PRODUKT	HOOFDGROUP	GROEP
P	2	21
BETR.		NO.
Motorophanging		58
B14 340		DATUM
		Aug. 84

Service Bulletin

WIJZIGINGEN 1985

Gewijzigde voorste motorophanging B14

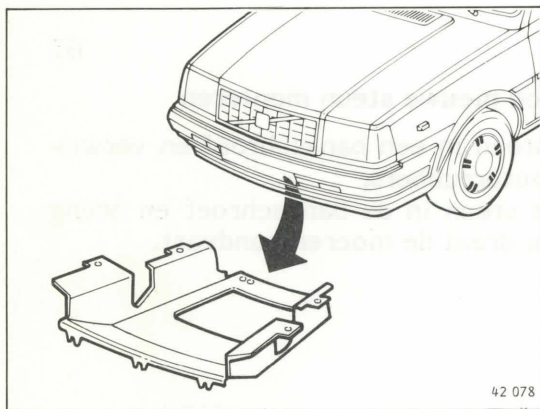
De voorste motorophanging van de B14 motoren is met ingang van modeljaar 1985 gewijzigd. Het verwijderen/aanbrengen van de voorste motorrubbers en/of motorsteun gaat als volgt:

A2

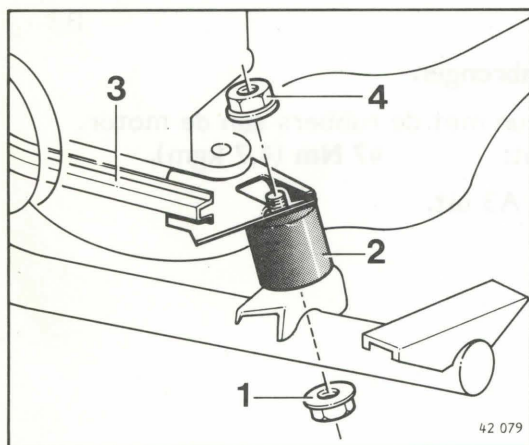
Verwijder de twee onderste moeren (1) van de motorrubbers (2).

Plaats een steun onder de motor en laat de brug zakken totdat de rubbers verwijderd kunnen worden.

Opmerking: Indien ook (of uitsluitend) de motorsteun (3) vervangen moet worden, voer dan nu de handelingen B1-B3 uit.

Draai de twee bovenste moeren (4) los en verwijder de motorrubbers.

A3

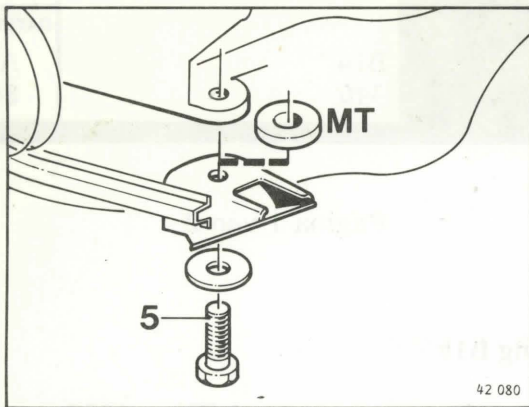
Breng de motorrubbers aan aan de motorsteun en zet de moeren (4) handvast.

Hef de brug totdat de onderste moeren van de motorrubbers in de corresponderende gaten vallen en breng de moeren (1) aan.

Zet de vier bouten vast:

Aanhaalmoment: 52 Nm (5,2 kgm).

B1

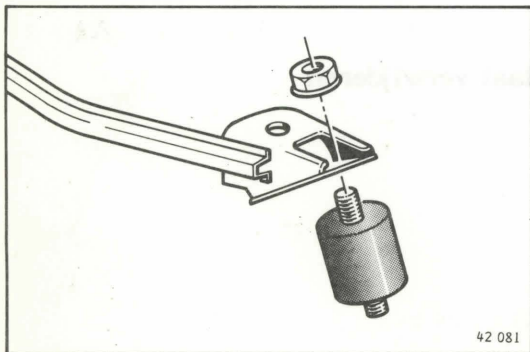
Draai de bouten (5) los; let op de dikke ring tussen het motorblok en de motorsteun bij de handgeschakelde uitvoeringen!
Verwijder de motorsteun.
